CONTRIBUTION DE LA COMMISSION DE PROTECTION DES EAUX

à l'enquête publique portant sur la demande préalable à la délivrance des permis de construire en vue de l'implantation par la société EOLE-RES d'un parc éolien dénommé du « Crêt Monniot ».

Figure 30 - Evolution mensuelle de la mortalité en 2003 (6 mois), 2004 et 2005 (1 an) (données brutes)

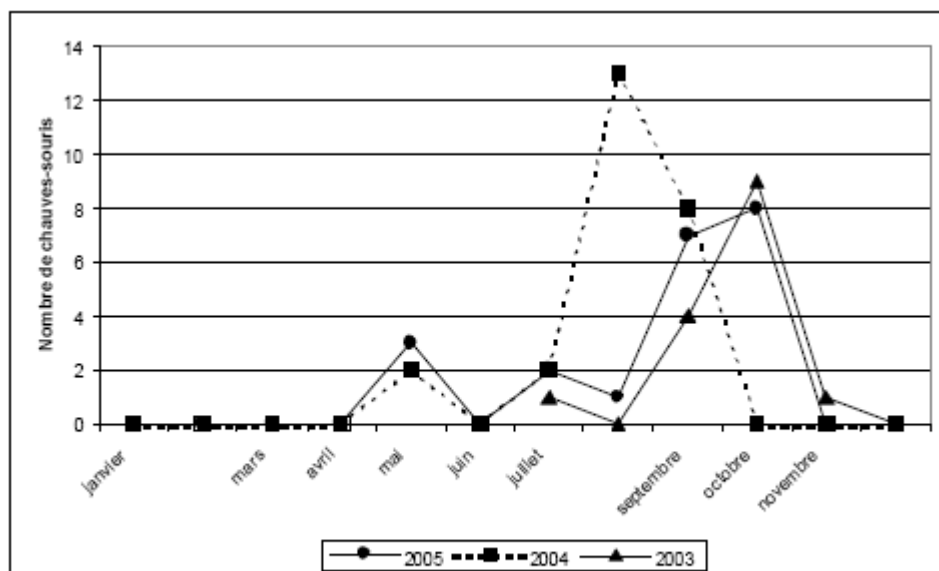
- En France, la seule étude menée sérieusement à Bouin (COSSON & DULAC¹⁰, 2006) démontre bien (*cf.* figure 30 extrait du rapport – page 8) que les cas de mortalité ont principalement lieu en période automnale. L'étude citée donne une estimation de 21.5 à 27.2 chauves-souris tuées par éolienne et par an.
